Norges
vassdrags- og
energidirektorat

Vår dato: 15.04.2020
Vår ref.: 201913827-4
Arkiv: 517
Deres dato:
Deres ref.:

Arctic Wind AS - godkjenning av detaljplan og miljø-, transport- og anleggsplan for Havøygavlen vindkraftverk

Figur 1: Kart viser avstand mellom antennemast og turbinplasseringer (eksisterende og nye)

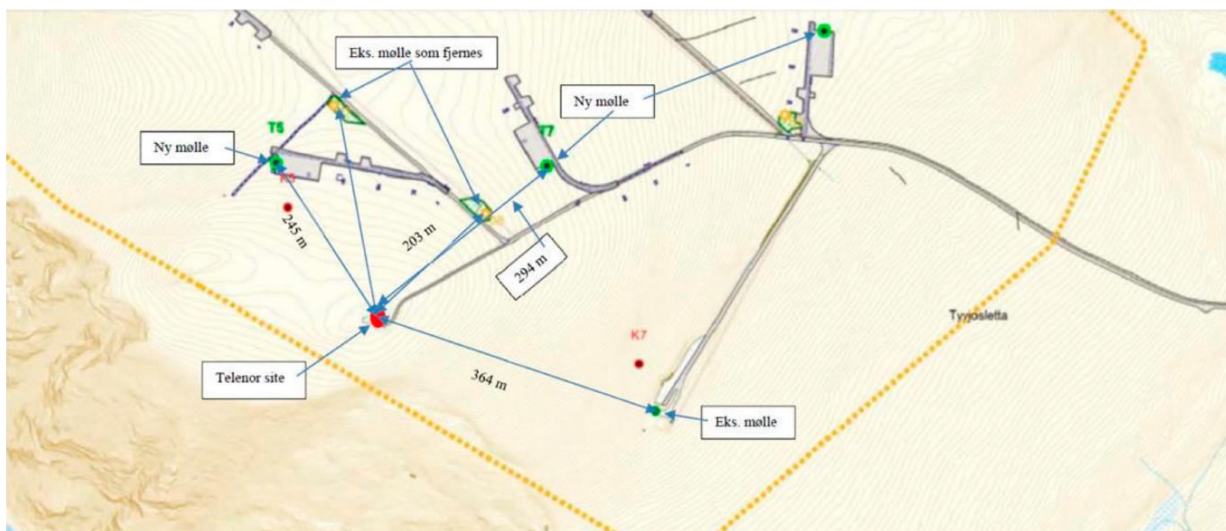
Telenor Infra skriver at bygninger og kabelføring ikke ser ut til å komme nærmere enn før, og at avstanden til nærmeste turbin vil øke fra 203 til 245 meter. Med denne avstanden mener de at de nye

vindturbinene ikke vil gi noen vesentlige virkninger for deres radiostasjon/antennemast. I forbindelse med risiko for iskast ser de at det er en moderat økt risiko på relativt sett 12 %, da minste avstand øker fra 203 til 245 meter og totalhøyden på turbinene øker. Figur 1 viser avstander fra mast til turbin med dagens layout og med den nye utformingen.

Til **Telenor AS** skriver Arctic Wind at de har en positiv og god dialog med Telenor, og at de har inngått en avtale om vegrett for å sikre Telenor adkomst i fremtiden.

Figur 2: Detaljplankart Havøygavlen vindkraftverk

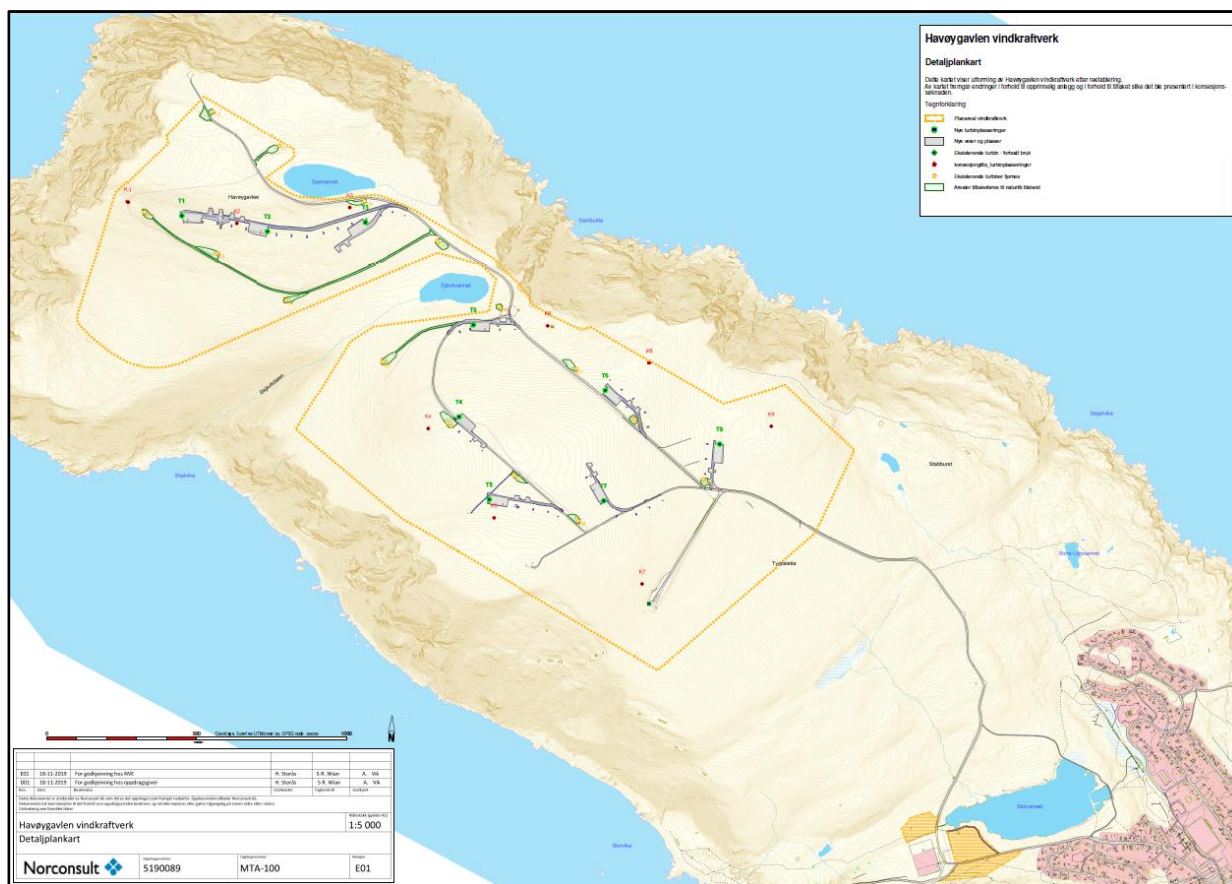
I detaljplanen har konsesjonær oversendt detaljplankart (jf. figur 2) med tilhørende tegninger, og oppdatert permanent og midlertidig arealbruk. Arctic Wind har også lagt fram endrede virkninger fra det som lå til grunn i meddelt konsesjonen. Dette vil NVE vurdere nærmere i dette kapittelet.

Den endelige utformingen av Havøygavlen vindkraftverk vil etter NVEs vurdering ikke gi vesentlig endrede virkninger sammenlignet med det som er lagt til grunn i konsesjonsbehandlingen for reetableringen. For visuelle virkninger vurderer NVE at den endelige utbyggingsløsningen med færre turbiner er bedre enn den som lå til grunn for konsesjonsbehandlingen.
